東海低レベル放射性廃棄物埋設事業所 第二種廃棄物埋設施設の位置、構造及び 設備の基準に関する規則 への適合性について (概要)

2022年 10月 4日

日本原子力発電株式会社

3. 主な指摘事項と対応状況

第13-2図 廃棄物埋設地断面図(設計変更後)

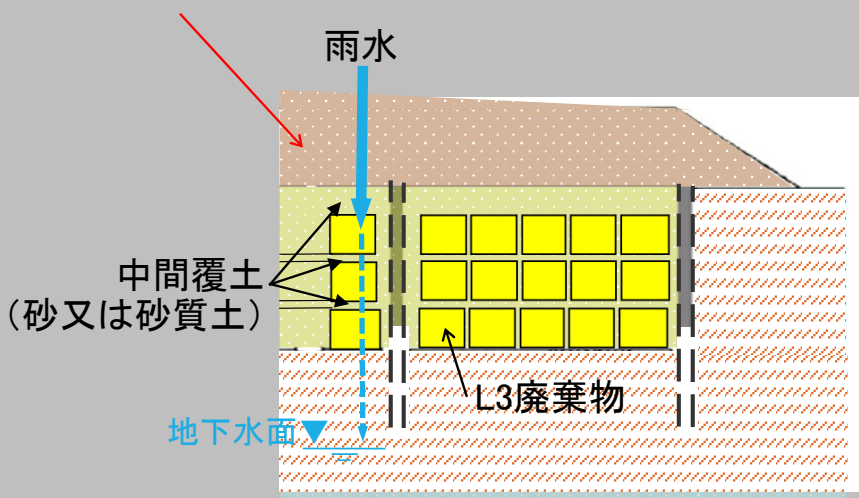
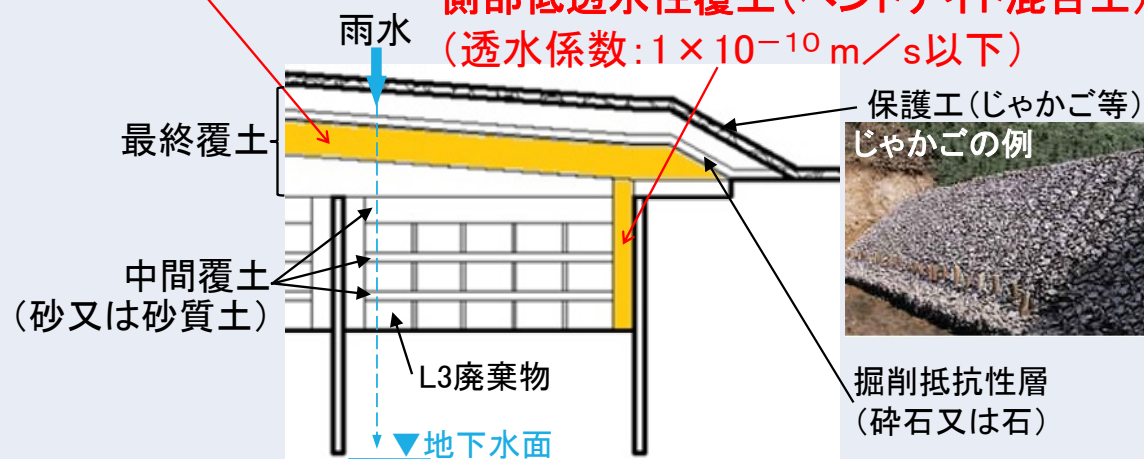
- 表面を土砂等で覆う等により雨水及び地下水の浸入を十分に抑制し、廃棄物埋設地の外への放射性物質の漏出を低減する機能を有することを要求。
- 覆土性能については、「ピット処分の外周仕切設備ほどの要求はしないものの、海外の類似の放射性物質の処分場や、国内の産業廃棄物処分場の性能(覆土厚さ50cm以上、透水係数 10^{-8} m/s 以下)に比べて遜色のないものとするのが適当。」との考えが示された。

- ①外周仕切設備等と同等の掘削抵抗性を有する設備を設置したトレンチ処分として設計する。
- ②地下水面より上に埋設トレンチを設置することにより埋設が完了したトレンチ内への地下水の浸入を抑制する設計とする。
- ③漏出低減機能は、公衆又は従事者に放射線障害を及ぼさないよう、埋設が完了したトレンチにおいて恒久的に設けるものであり、充填砂、中間覆土(最上段を除く)、側部低透水性覆土及び最終覆土のうち低透水性土層とする(第13-3図参照)。また、表面遮水(遮水シート)については、恒久的なものではないが長期間機能を期待することから漏出低減機能として扱う。なお、事業規則第六条第1項第二号の要求に基づき一時的に設置する雨水防止 TENT 及び作業に伴い実施する雨養生は漏出低減機能を有しないものとして扱う。

地下水位等高線図

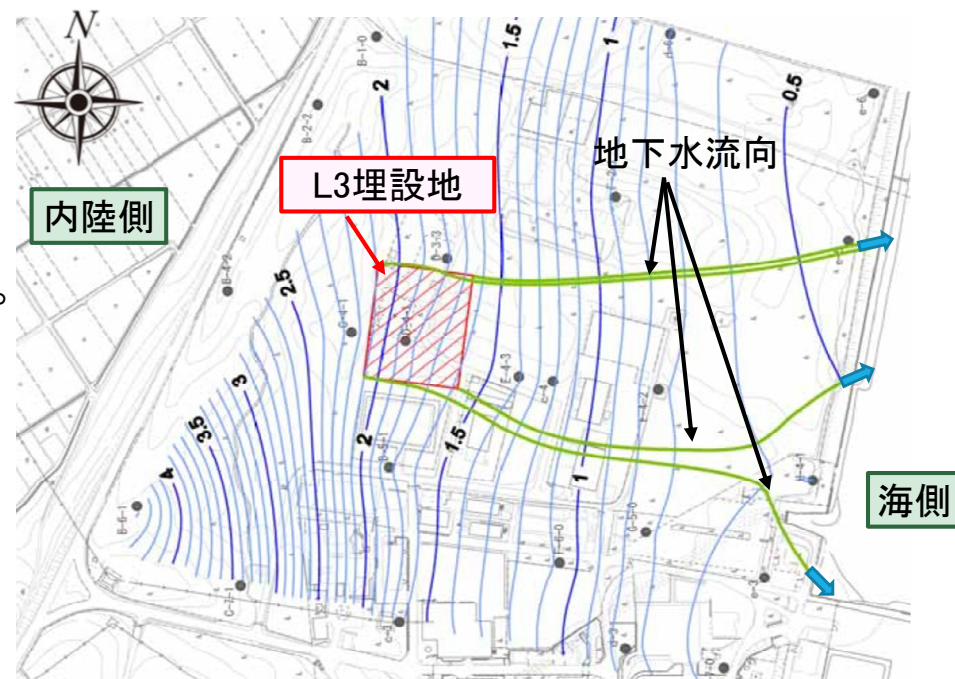
- 地下水は水位観測結果に基づき定常的に海側に流動しているとの説明を受けたが、土質の透水係数, 降雨観測値, 地質構造, マスバランス等を踏まえた総合的な水理場として, 100%海側に流動していることを証明するか, 又は海側以外(内陸側)に流出した場合の評価を実施し線量基準を満たすことを説明すること。

- ✓ 地下水は定常的にL3埋設地から海側に流れていることが, 10年以上継続している地下水位観測データに基づき証明されており, 内陸側に流出することはないと考えている。
- ✓ 規制庁殿の指摘を踏まえ, その説明性向上の観点から, 3次元地下水流動解析を実施し, 地下水は海側へしか流れないことを確認。
 - 第二種埋設許可基準規則第十三条
補足説明資料1 地質環境等の状態設定
添付資料1 水理で説明。
- ✓ 仮に内陸側に移行した場合を想定した評価も参考までに実施。
 - 第二種埋設許可基準規則第十三条
補足説明資料2 生活環境の状態設定で説明。
